Wyjaśnienia do karty informacyjnej przedsięwzięcia

Z uwagi na moc planowanej elektrowni fotowoltaicznej około 150 MW, powierzchnia określona w punkcie 2.3. karty informacyjnej przedsięwzięcia w odniesieniu do słupów konstrukcji wsporczej dla montażu paneli fotowoltaicznych o mocy 1 MW, łącznie zajmą powierzchnie do 40 m² (dla 50 MW wyniesie do 6000 m²).

Rysunek 3 Stwierdzone gatunki fauny na terenie planowanej inwestycji i w jej buforze. (forma – Atlas – 2 strony)

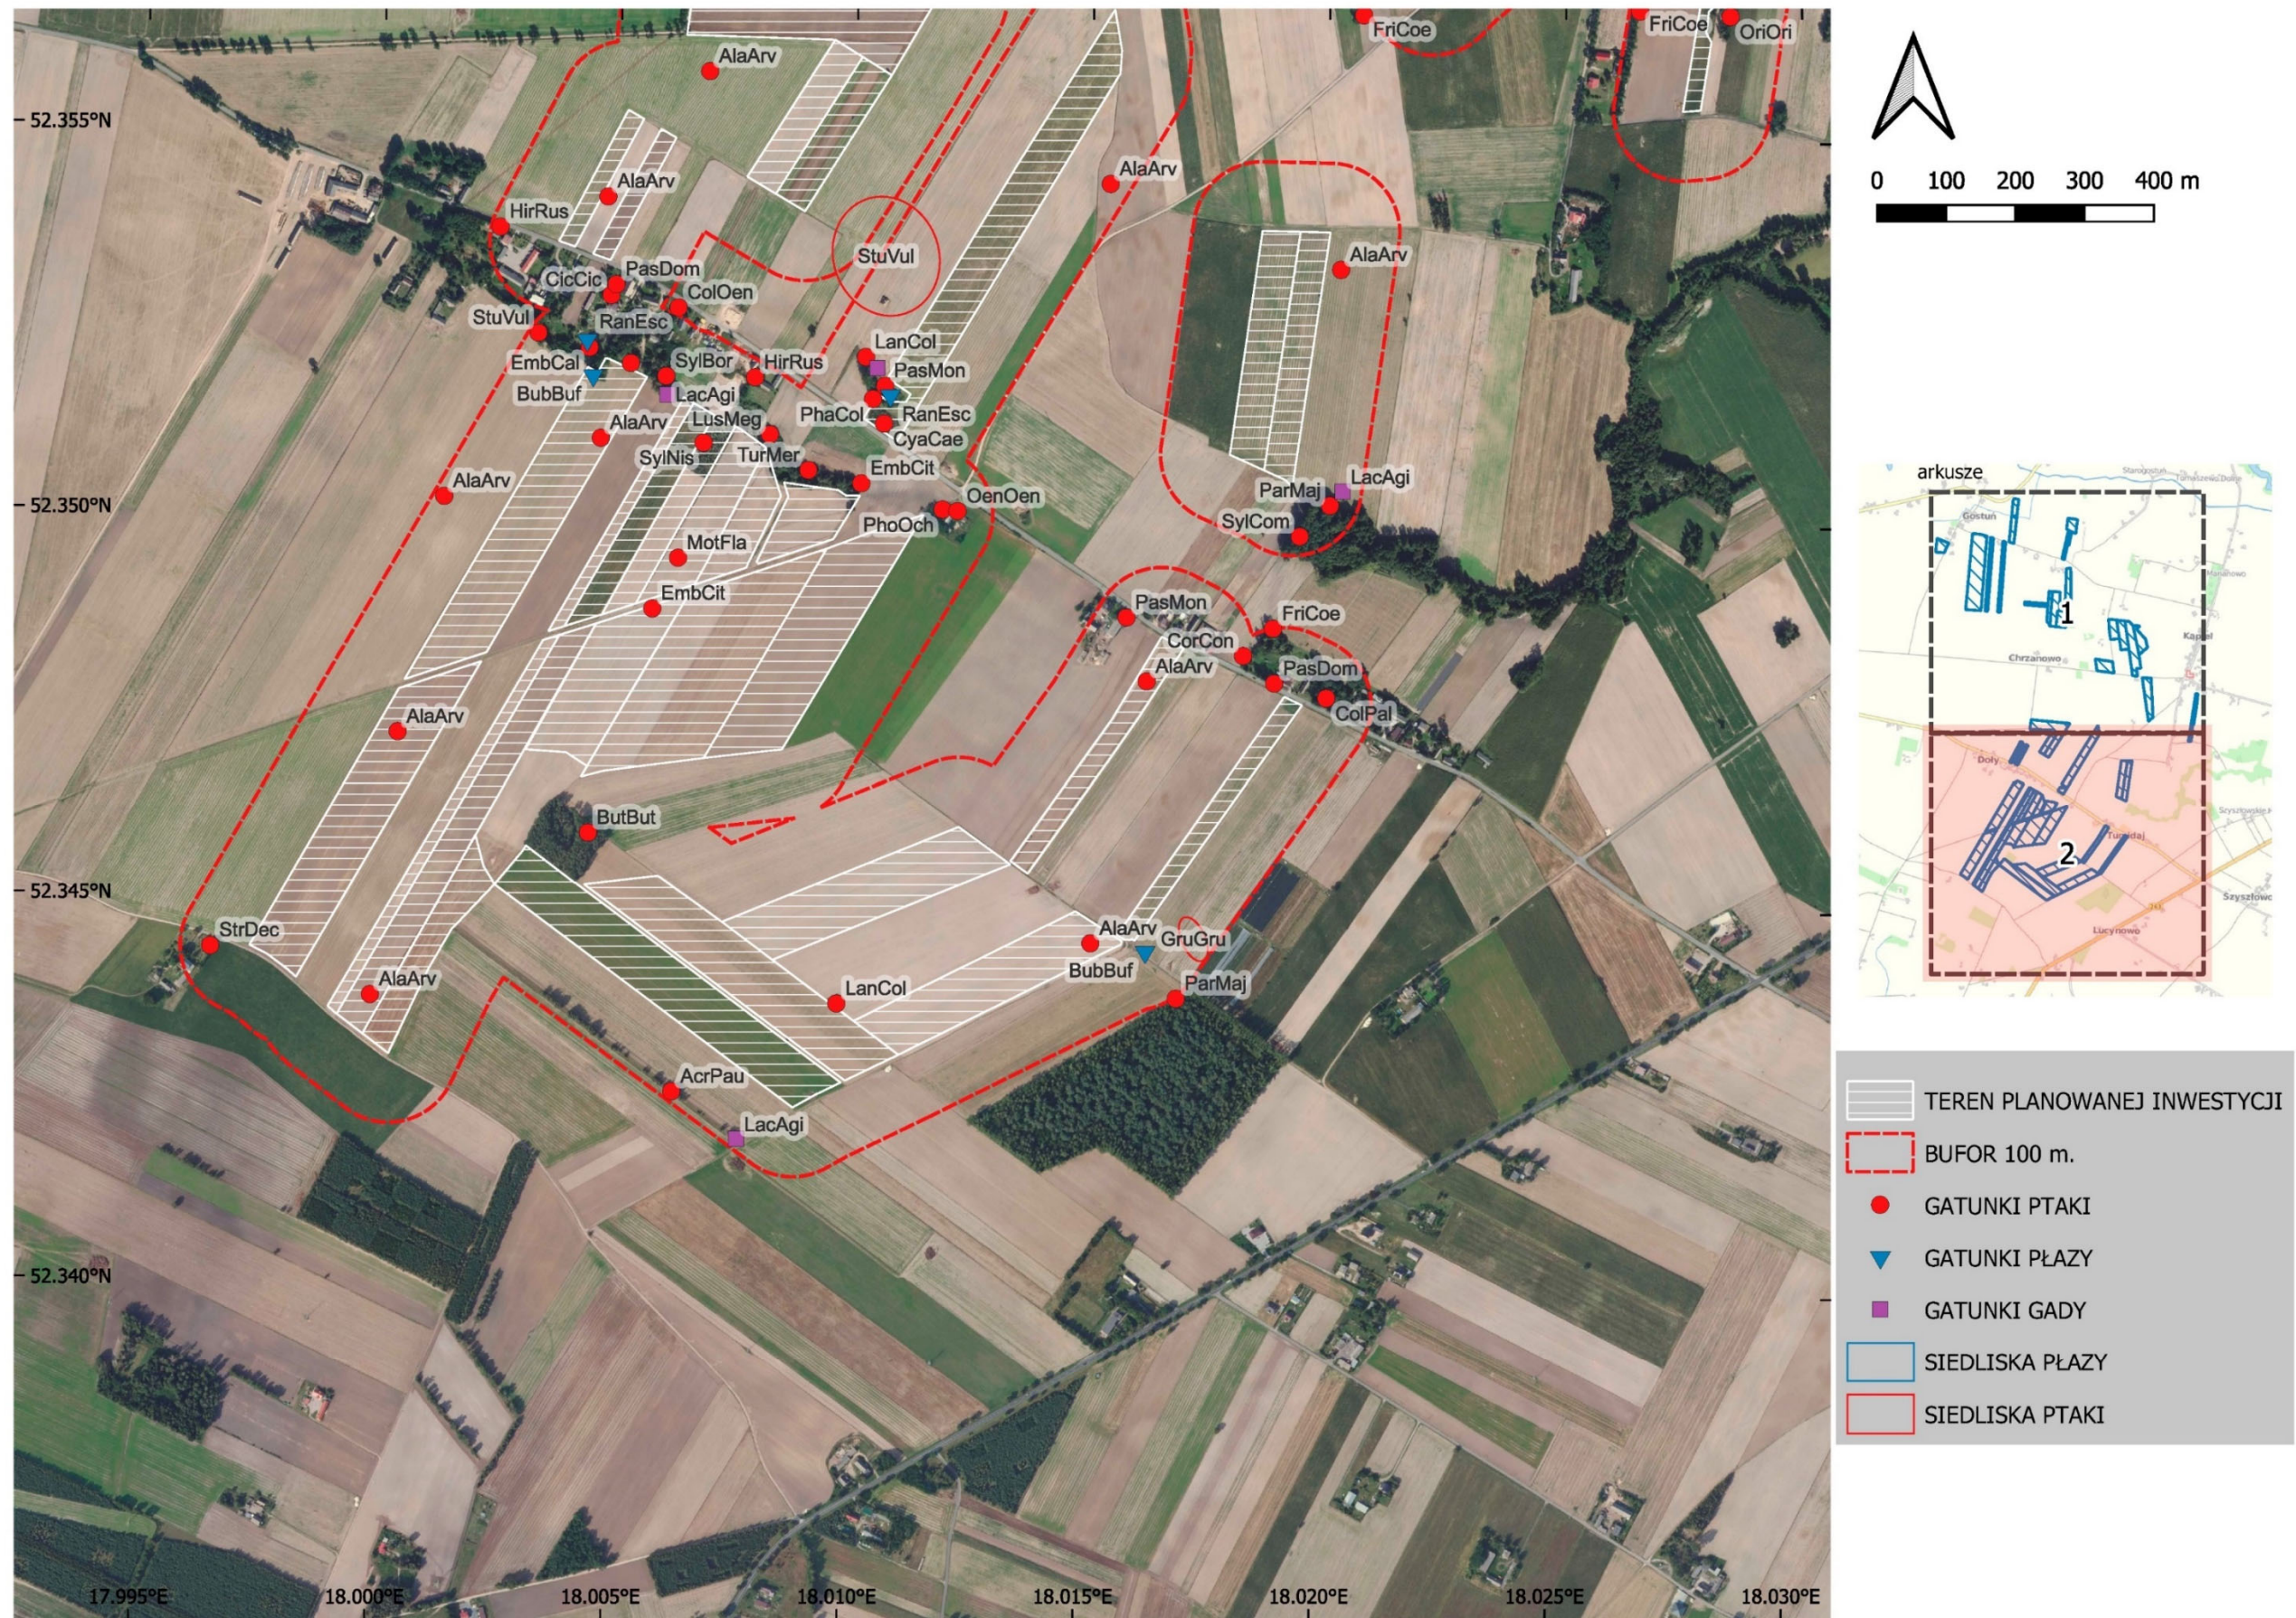
9. *W k.i.p. nie przedstawiono opisu środowiska przyrodniczego. Proszę uzupełnić k.i.p. w tym zakresie. W przypadku ptaków lęgowych proszę podać gatunki, ich liczebność i kategorie lęgowości zarówno na terenie przedsięwzięcia, jak i w buforze o co najmniej 100 m szerokości wokół działek na których planowana jest do budowy elektrownia słoneczna. Proszę opisać metodykę prowadzenia badań oraz wskazać daty obserwacji przyrodniczych.*

Na poniższych rysunkach przedstawiono stwierdzone stanowiska fauny oraz ich siedliska, gatunki oznaczono akronimem podanym w tabelach o stwierdzonych gatunkach na terenie planowanej inwestycji i jej buforu.

Rysunek 31 Planowane elektrownie fotowoltaiczne w buforze 1,0 km

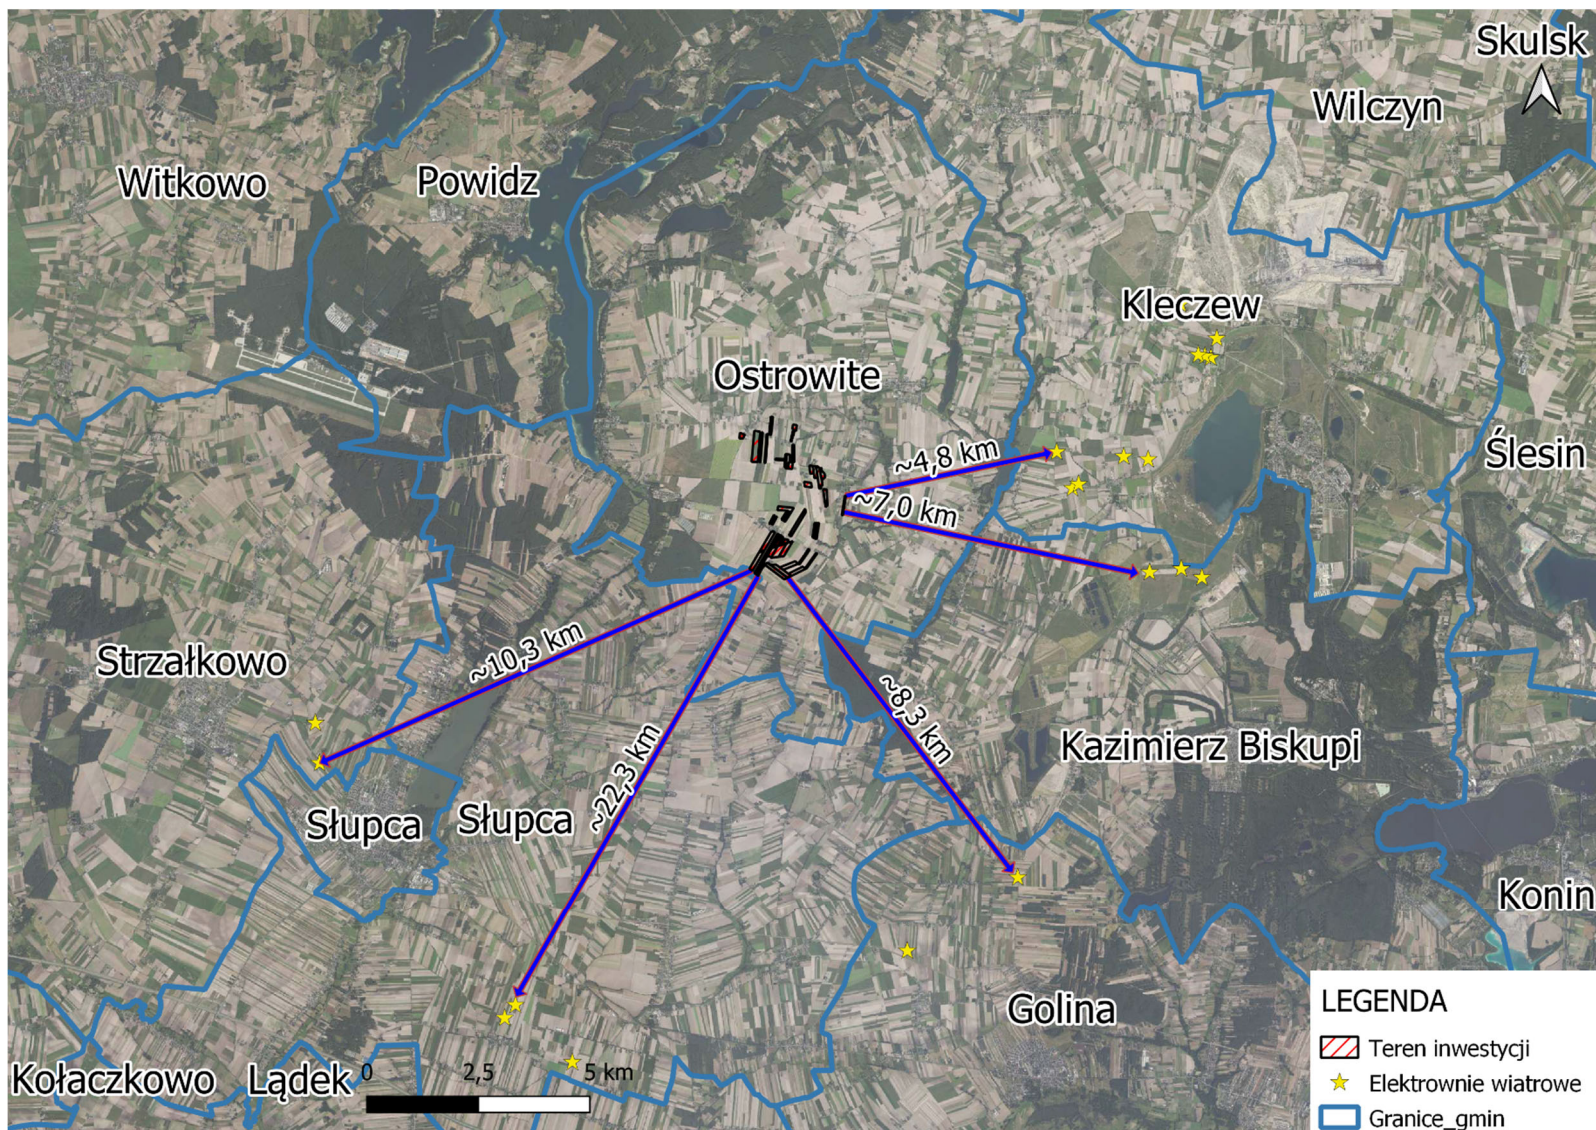
11. Proszę, podać odległości od najbliższych innych zrealizowanych, realizowanych lub planowanych do realizacji elektrowni słonecznych i wiatrowych w promieniu co najmniej 1 km od planowanej elektrowni.

W odległości do 1,0 km od granic planowanego przedsięwzięcia planowane są do realizacji 3 elektrownie fotowoltaiczne.
